Verzoek	Het realiseren van zes appartementen
Locatie	West-Kinderdijk 375, Biggelmee
Datum	10 mei 2021
Strijdigheid	Bestemmingsplan Herstelplan Alblasterdam Bestemming(en) Maatschappelijk - 1 Dubbelbestemming*(en) Waarde – Archeologie – 3 en Beschermd dorpsgezicht
Status	Toelichting: (omschrijving strijdigheden met regels) <u>Artikel 20 Maatschappelijk - 1</u> 20.1 Bestemmingsomschrijving De voor Maatschappelijk - 1 aangewezen gronden zijn bestemd voor: • maatschappelijke voorzieningen; • aan de functie als bedoeld onder a gebonden parkeervoorzieningen; • aan de functie als bedoeld onder a ongeschikte horecavoorzieningen, waarbij ter plaatse van de aanduiding "specifieke vorm van maatschappelijk - brede school" ongeschikte horecavoorzieningen met een totale gezamenlijke oppervlakte van ten hoogste 5% van de vloeroppervlakte, met een maximum van 75 m2 is toegestaan; • ter plaatse van de aanduiding "bedrijfswoning" tevens voor een bedrijfswoning; • ter plaatse van de aanduiding "begraafplaats" tevens voor een begraafplaats en speelvoorzieningen; • ter plaatse van de aanduiding "nutsvoorziening" tevens voor eenemaal; • ter plaatse van de aanduiding "opslag" uitsluitend voor opslag; • t

Laatste aangepaste tekening

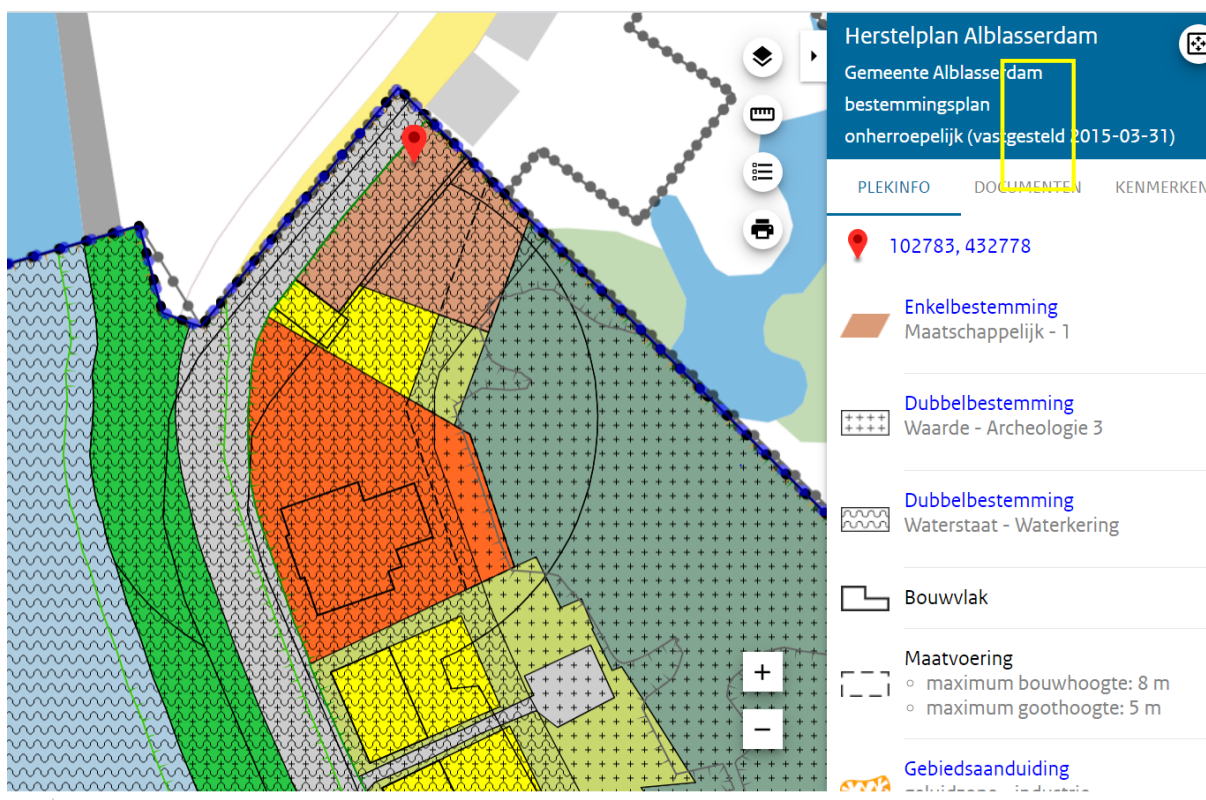
Het stedenbouwkundig advies is positief ten opzichte van deze ontwikkeling. Zeker ook doordat het aantal woningen verminderd is, zodat parkeren op eigen terrein mogelijk is.

Het vorige plan met negen woningen is aangepast op advies van de RCE (zie bijlage). De RCE was van mening dat de grote achtergevel te veel impact had op het Werelderfgoed. Aanpassing heeft plaatsgevonden, in die zin dat de complete bovenste verdieping is aangepast naar een kap. Daarmee neemt de hoeveelheid glas aan de achterzijde af. Het nieuwe plan moet in de definitieve fase nog wel aan de RCE worden voorgelegd.

Op 29 januari 2021 is een aangepast plan ingediend. Deze wijziging is besproken in de gemeentelijke Erfgoedcommissie. Het plan van 9 woningen is aangepast omdat het parkeren grotendeels op eigen terrein moet worden opgelost. Daardoor is het programma verlaagd van 9 naar 6 woningen. Het geheel is wat smaller. Het voegt zich daarmee nog beter in het ritme van de kleine korrelgrootte van de dijk. Parkeren vindt voornamelijk plaats voor het gebouw en onder het gebouw. De hoofdropzet is ongewijzigd. Per niveau worden de wijzigingen besproken. Vanwege de eisen die het waterschap stelt voor de dijk en het natura 2000 gebied achter het volume is er beperkte manoeuvreerruimte voor de auto's.

Elke woning krijgt een eigen voordeur aan de dijk. Het eerste niveau is georiënteerd op de dijk, het tweede niveau op de achterzijde, het natura 2000 gebied. De lift is geschrapt.

De commissie begrijpt en kan zich vinden in de voorgestelde wijzigingen. De commissie kan zich vinden in het nieuwe plan onder voorbehoud dat de rijke detaillering en materiaalgebruik van het eerdere plan wordt overgenomen, dan wel overeind blijft. (Maaswerk aan de voorgevel en metalen kozijnen). Dat is nog niet uit de stukken op te maken. Het mag niet zo zijn dat een kleiner programma leidt tot een dusdanige versobering van het eerdere plan dat het zijn oorspronkelijke allure en eerdere rankheid verliest. De klassieke ritmiek met een moderne uitwerking is een goede invulling. Referentie is het eerdere plan met fijne materialisering, slanke kozijnen en draaiende delen. Houten of kunststof kozijnen zijn geen optie.

Conclusie: De Erfgoedcommissie stemt in met de wijziging van het plan onder voorbehoud van de oorspronkelijke uitvoering/uitwerking.

Argumenten tegen	Verkeer <i>Extra in/uitrit op de dijk</i> Verkeerstechnische is het niet wenselijk om extra in/uitritten te realiseren op de dijk. Bijkomend is de West Kinderdijk een gebiedsontsluitingsweg (50 km). De kenmerken voor een gebiedsontsluitingsweg zijn: zo min mogelijk uitritten. Concluderend is een extra uitrit op de dijk verkeerstechnisch niet wenselijk <i>Vormgeving in/uitrit</i> Met het aanpassen van de parkeervakken en het creëren van een obstakelvrijzone van +/- 5m richtingen het zuidwesten ter hoogte van de in/uitrit heeft de in/uitrit de maximale haalbare veilige inrichting. De weggebruikers dienen bij het inrijden en verlaten van de in/uitrit de hoogste alertheid in acht te nemen. Indien vanuit bewoners aanvullende maatregelen wenselijk zijn, dienen deze gerealiseerd te worden door de eigenaar/eigenaren van de in/uitrit. <i>Parkeerbalans</i> Het plan kent een negatieve parkeerbalans van 0,6, zie bijlage.

Overwegingen + Advies + Voorwaarden	Overwegingen: De adviezen zijn over het algemeen positief, behalve het verkeersadvies en het waterschap. Er wordt voor een groot deel tegemoet gekomen aan de voorwaarden voor verkeer. Er zal nog goedkeuring moeten volgen van het waterschap. <u>Verkeersadvies</u> Wanneer het financieel niet haalbaar is om minder dan zes woningen te realiseren en omdat de gemeente woningen wil (op korte termijn vanwege de staat van het gebouw en de uitstraling) gaan we voorbij aan het verkeersadvies om geen nieuwe uitritten op de dijk toe te staan. De verloren openbare parkeerplaats kan worden gecompenseerd op privéterrein. Het compenseren van openbare parkeerplaatsen op privéterrein zal juridisch nog onderzocht moeten worden. Eerder is aangegeven dat het parkeren voor de totale parkeerbehoefte bij het hotel geen begaanbare weg is. Echter de verkeersveiligheid is in dit geval belangrijker dan het ter plaatse hebben van voldoende parkeergelegenheid. Daarom kan voor deze ene locatie een uitzondering worden gemaakt, omdat het maken van een extra parkeerplaats ter plaatse van West-Kinderdijk 375 vanwege de natuurbestemming niet mogelijk is. De aanvrager zal moeten aantonen dat een plan voor twee woningen financieel niet haalbaar is. Daardoor wordt het programma groter en wordt niet meer aan de verkoopvoorwaarden voldaan. Mede daardoor is er een uitrit benodigd, waardoor er openbare parkeerplaatsen moeten vervallen. <u>RCE</u> De aanvrager is van mening dat door aanpassing van het plan aan het eerdere negatieve advies van de RCE is tegemoetgekomen. In dit stadium is het gewijzigde plan niet opnieuw aan de RCE aangeboden. Dit wordt als voorwaarde in het besluit meegenomen. Advies + voorwaarde: Positief, onder voorwaarde dat

1. De aanvrager aan toont dat een invulling die niet meer dan 5 openbare parkeerplaatsen genereert niet mogelijk is 2. De openbare parkeerplaats die langs de dijk verdwijnt voor de overzichtelijkheid van de uitrit wordt gecompenseerd op het privéterrein van het hotel. 3. De akte van levering wordt aangepast (afspraken vastleggen te compenseren parkeerplaatsen op privéterrein) 4. De RCE zich kan vinden in de aanpassing van het plan 5. De oorspronkelijke uitvoering/uitwerking behouden blijft (erfgoed) 6. Het Waterschap Rivierenland instemt met de plannen 7. De opmerkingen voor archeologie in de ruimtelijke onderbouwing worden meegenomen 8. De gemeenteraad bereid is het benodigde planologische besluit te nemen.
